関西電力(株)美浜発電所3号炉
特定重大事故等対処施設の設置
に係る審査について
(概要)

令和2年5月20日
原子力規制庁

3. 審査結果：特重施設を構成する設備の設計及び体制（1 / 2）

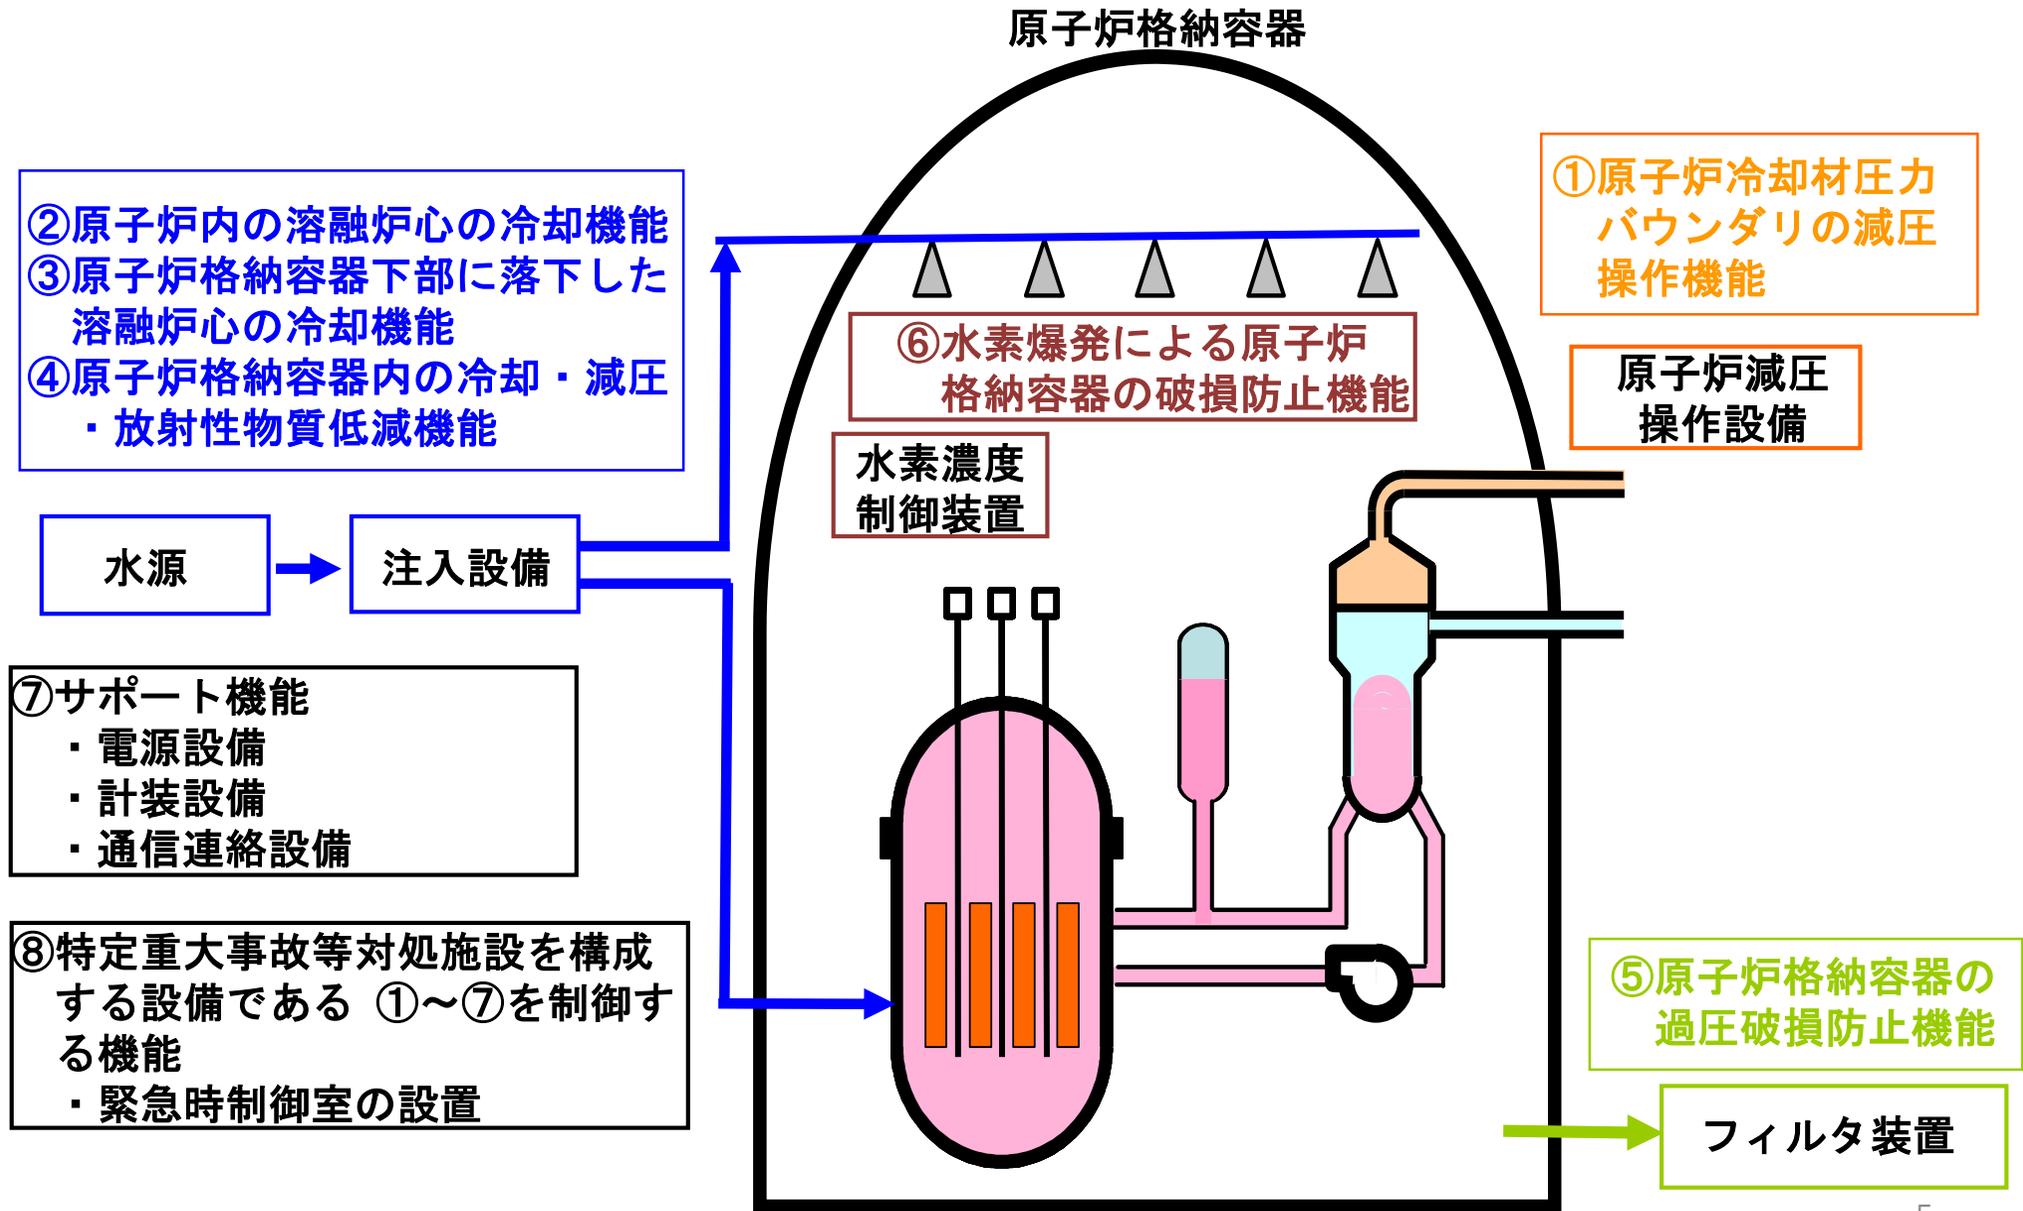
確認結果

原子炉格納容器の破損を防止するために必要な機能を有する設備に係る設計方針について、以下の①から⑧の機能を有する設備及び緊急時制御室を設置するなどとしていることから第42条第2号に適合するものと判断した。

また、当該機能を維持するための必要な操作に係る体制、手順等を整備する方針が技術的能力基準2.2に適合するものと判断した。

- ① 原子炉冷却材圧力バウンダリの減圧操作機能（原子炉減圧操作設備）
- ② 原子炉内の溶融炉心の冷却機能（低圧注水設備）
- ③ 原子炉格納容器下部に落下した溶融炉心の冷却機能（原子炉格納容器下部への注水設備）
- ④ 原子炉格納容器内の冷却・減圧・放射性物質低減機能（格納容器スプレイへの注水設備）
- ⑤ 原子炉格納容器の過圧破損防止機能（フィルタ装置）
- ⑥ 水素爆発による原子炉格納容器の破損防止機能（水素濃度制御装置）
- ⑦ サポート機能（電源設備、計装設備、通信連絡設備）
- ⑧ 上記設備の関連機能（減圧弁、配管等）

第38条：特重施設の地盤

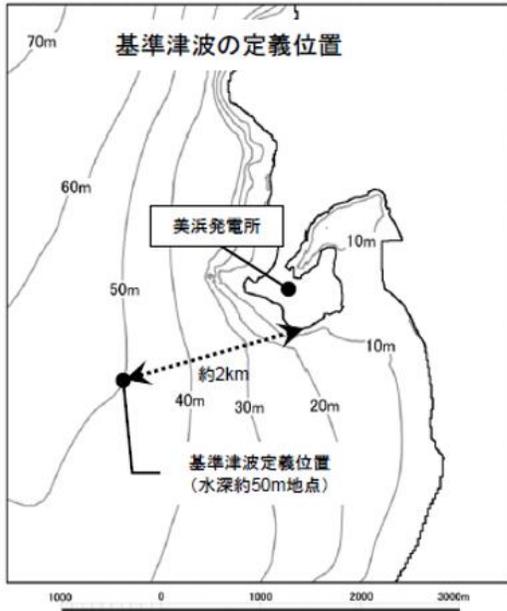
特重施設の地盤について、変位が生ずるおそれがない地盤に設置すること、基準地震動に対して十分支持することができる地盤に設置すること、変形した場合においても安全機能が損なわれるおそれがない地盤に設置することを確認した。

7. 審査結果：その他考慮する主な事項（2 / 3）

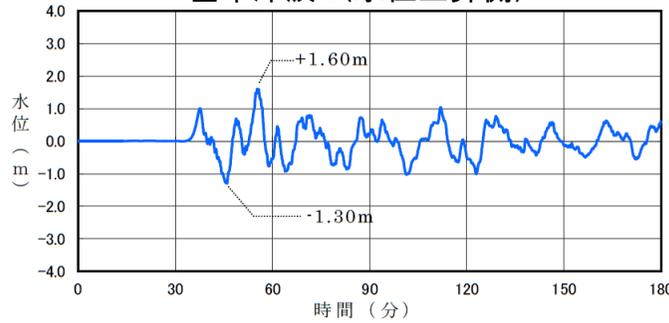
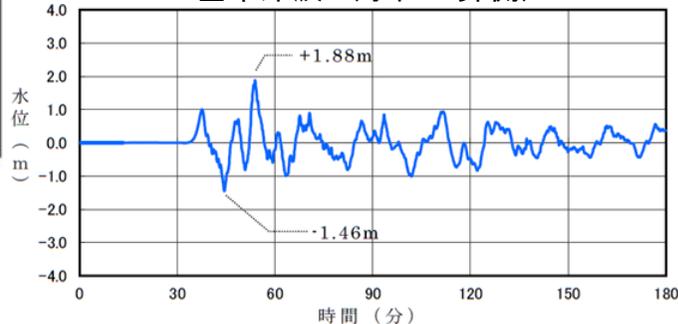
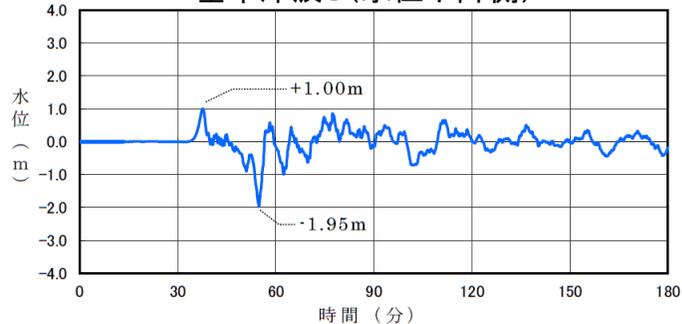
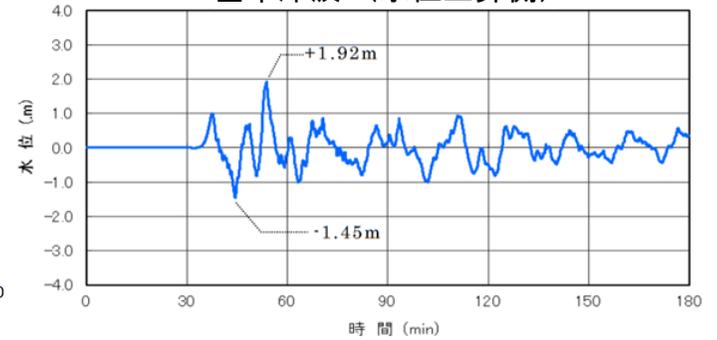
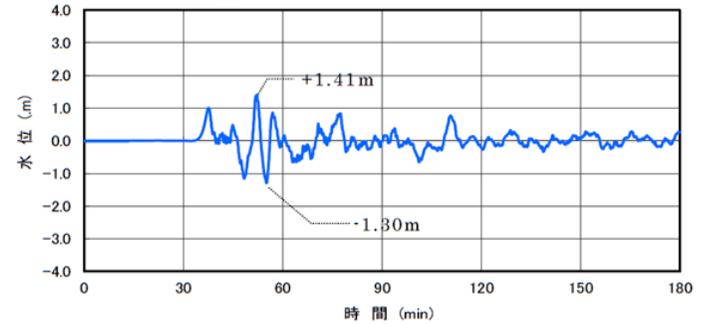
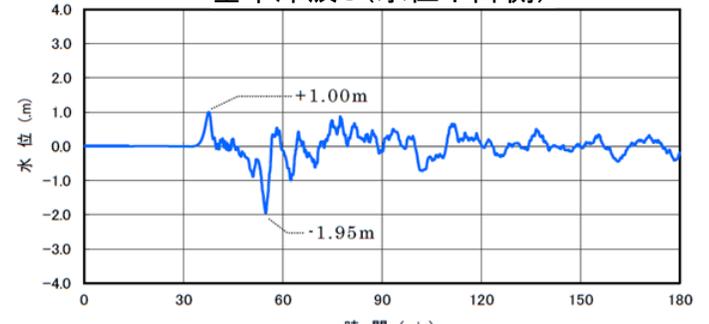
- ・ 特重施設の配置を踏まえて新たな津波水位評価点を追加し、当該評価点における影響の大きな波源を選定した結果、既許可申請において策定した基準津波1～基準津波3に加え、基準津波4～基準津波6の3波を新たに策定していることを確認した。
- ・ 既許可申請から入力津波高さを一部変更しているが、既設の設計基準対象施設や重大事故等対処施設の設計方針を変更する必要はないことを確認した。
